BOLLETTINO DI SERVIZIO – 02/MARZO 2008

SERIE SV AGGIORNAMENTO SOFTWARE DELLA SCHEDA ELETTRONICA

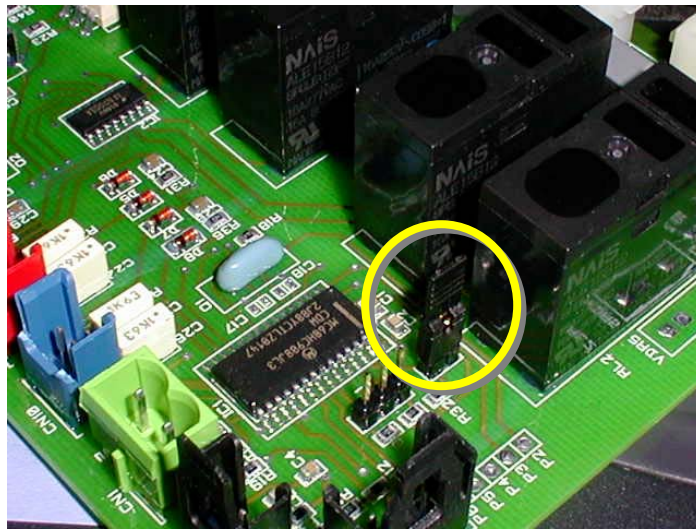
A partire dalla fine del 2007 è stato **aggiornato** il Software della Scheda Elettronica codice CM 33580150 utilizzata in tutti i Modelli della Serie SV modificando il funzionamento del Jumper-Contatti di AUTORESET.

Il nuovo software della Scheda Elettronica nella modalità di RESET AUTOMATICO, contatti del Jumper di AUTORESET aperti, vedasi foto sottostante,

mantiene costante il livello dell'acqua all'interno della vaschetta acqua durante tutta la fase del ciclo di congelamento alimentando elettricamente la valvola solenoide ingresso acqua non appena il livello dell'acqua scenda al di sotto delle due lamelle del Sensore Livello Acqua.

Nel caso in cui la Scheda Elettronica codice CM 33580150 venga installata su un Fabbricatore di ghiaccio della Serie SV STANDARD, cioè SENZA il Jumper/Connettore collegato su i contatti di AUTORESET, si avrà, costantemente, un'entrata di acqua durante il ciclo di congelamento.

In questo caso, per risolvere l'inconveniente basterà chiudere i contatti del JUMPER, vedasi foto sottostante

commutando la funzione RESET da AUTOMATICO a MANUALE in modo che la valvola solenoide d'ingresso acqua venga alimentata elettricamente soltanto all'inizio del ciclo di congelamento.
